Elliðaárdalur - deiliskipulag

Breyting á deiliskipulagi - Toppstöðin

BREYTING Á DEILISKIPULAGI

SKIPULAGSUPPDRATTUR - SUÐURHLUTI

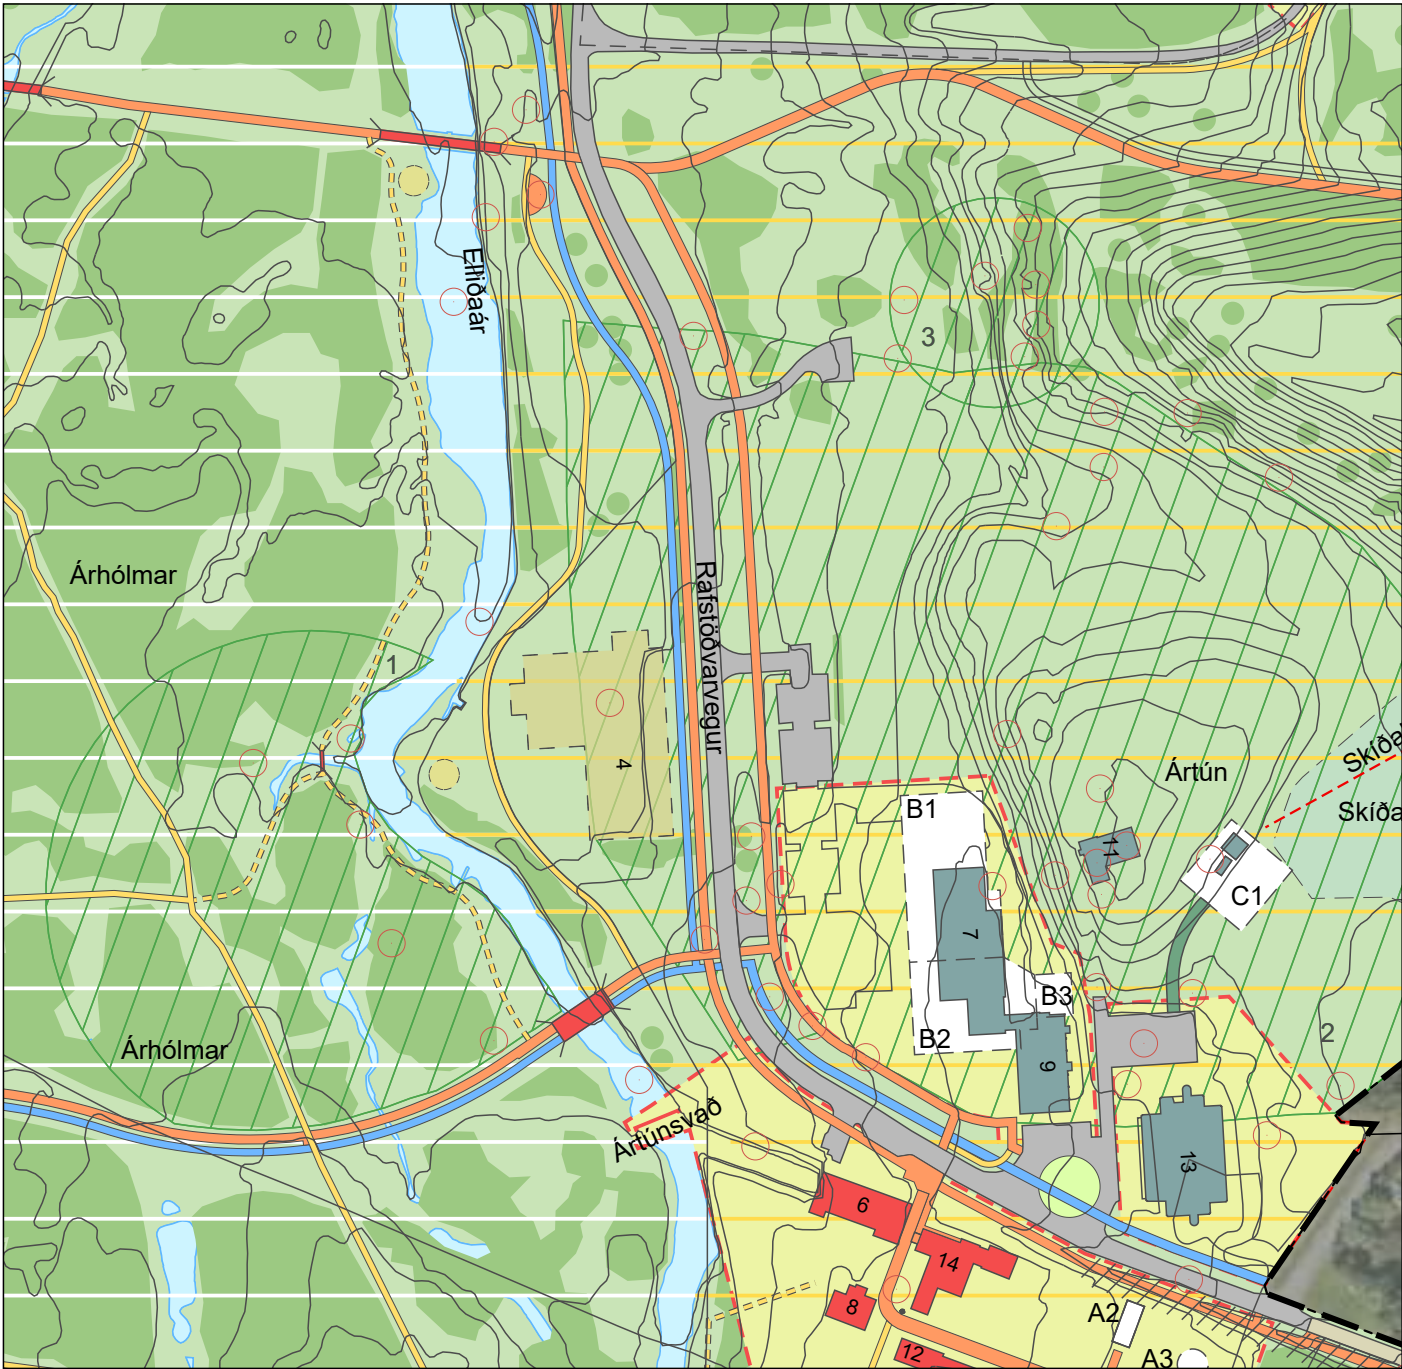
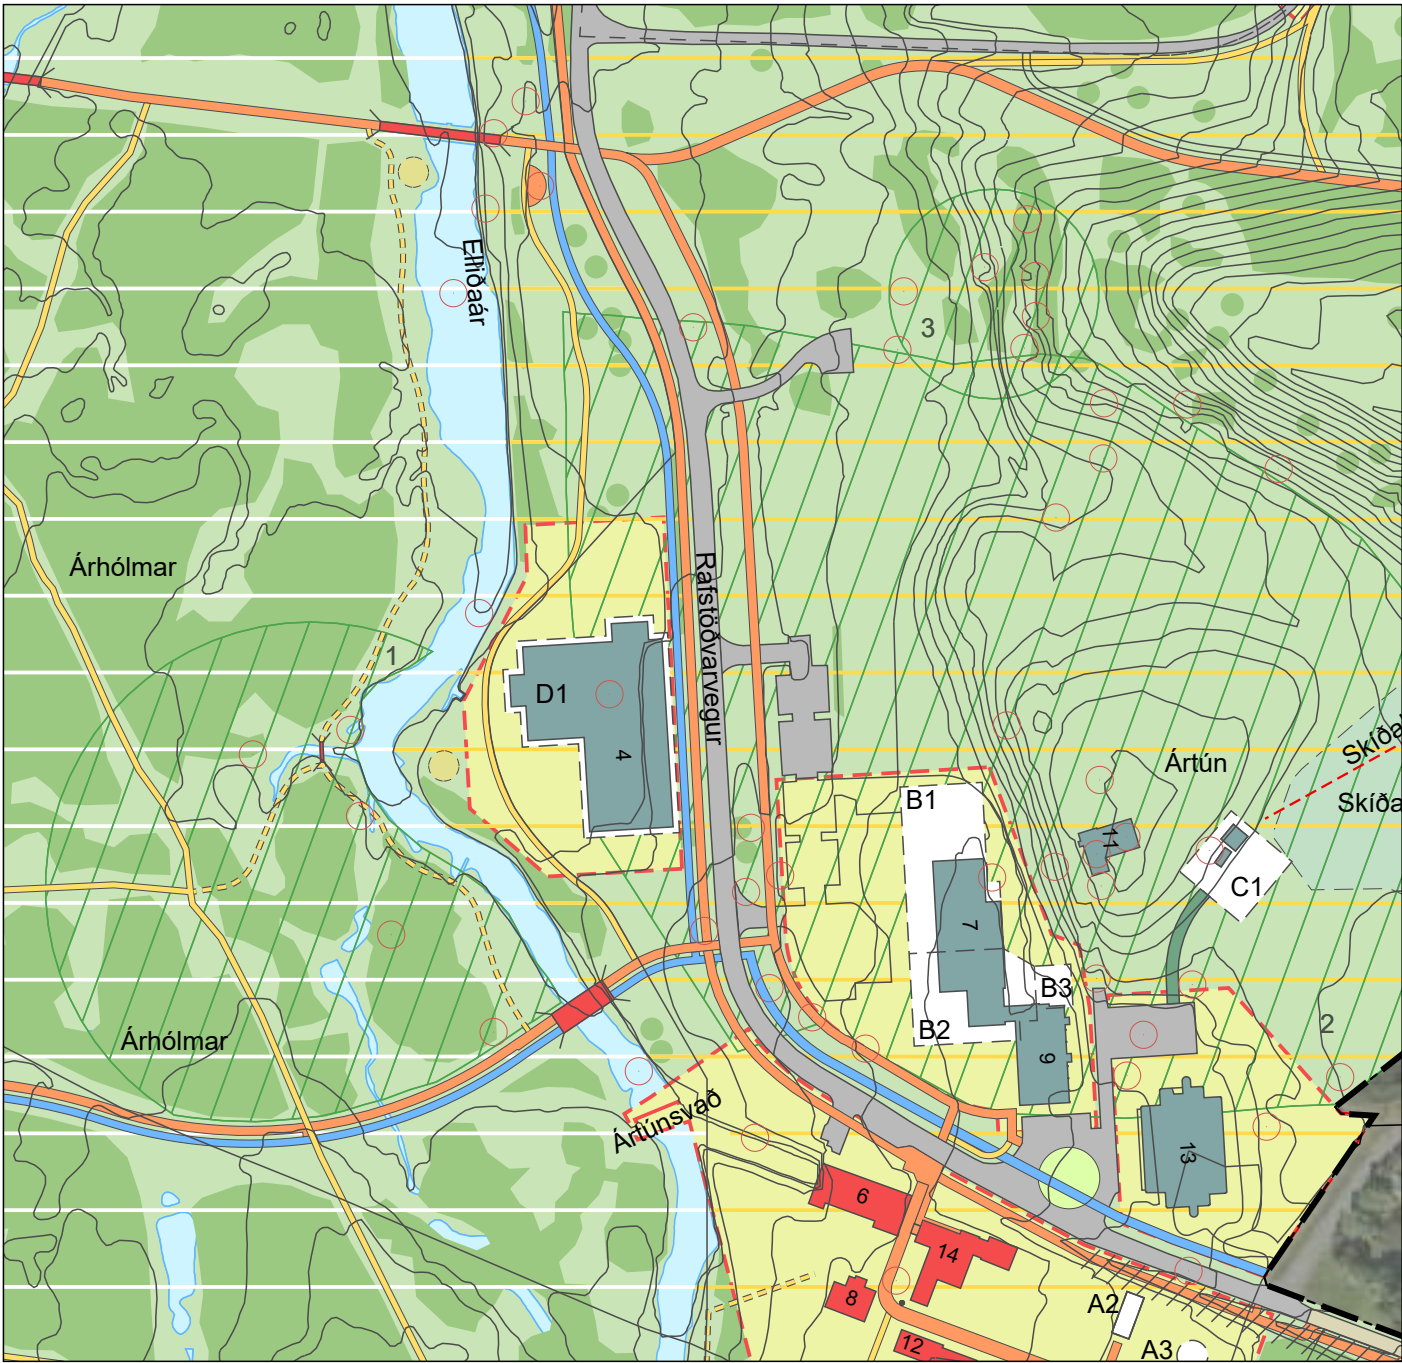
Fiskistofa bendir á að þekkt hrygningasvæði laxfiska er í Elliðaánum vestan við Toppstöðina.

Gert er ráð fyrir útivistarsvæði vestan við Toppstöðina.

Ef umgangur manna og ágangur eykst þar gæti það haft truflandi áhrif á hrygningu laxfiska.

Fiskistofa mælir með að fyrirhugaður göngustígur vestan Toppstöðvarinnar verði hvergi nær ánni en 4m.

Það kann að verða tilefni til þess að takmarka með einhverju móti aðgang að árbakkanum, eða vekja athygli á því með skiltum á haustin að hrygning standi yfir (líkt og gert er víða þar sem viðkvæmt varp fugla er)

Fiskistofa bendir á að þekkt hrygningarsvæði laxfiska er í Elliðaánum vestan við Toppstöðina. Gert er ráð fyrir útivistarsvæði vestan við Toppstöðina. Ef umgangur manna og ágangur eykst þar gæti það haft truflandi áhrif á hrygningu laxfiska. Fiskistofa mælir með að fyrirhugaður göngustígur vestan Toppstöðvarinnar verði hvergi nær ánni en 4m. Það kann að verða tilefni til þess að takmarka með einhverju móti aðgang að árbakkanum, eða vekja athygli á því með skiltum á haustin að hrygning standi yfir (líkt og gert er víða þar sem viðkvæmt varp fugla er)

Stærð lóðarinnar er 6.904 m² og sú kvöð er sett á lóðina að tengistígur liggir í gegnum hana meðfram Elliðaá, en stígurinn má hvergi fara nær ánni en 4 m. Frágangur lóðar skal vera þannig að lóðin fái grænt yfirbragð, verði aðgengileg almenningi til útivistar og lóðarhönnun taki mið af vistkerfi dalsins og nálægðar við Elliðaár. Endanleg útfærsla lóðamarka getur tekið breytingum og er háð skilyrðum sem taka þarf tillit og varða vatnasvið og lífríki Elliðaáa. Þá eru þeir skilmálar settir að ekki er heimilt að raska svæðum innan lóðar sem eru öröskuð.

Göngustígur verður færður a.m.k 4 metra frá árbakka og fjarlægðir settir inn skilmála.
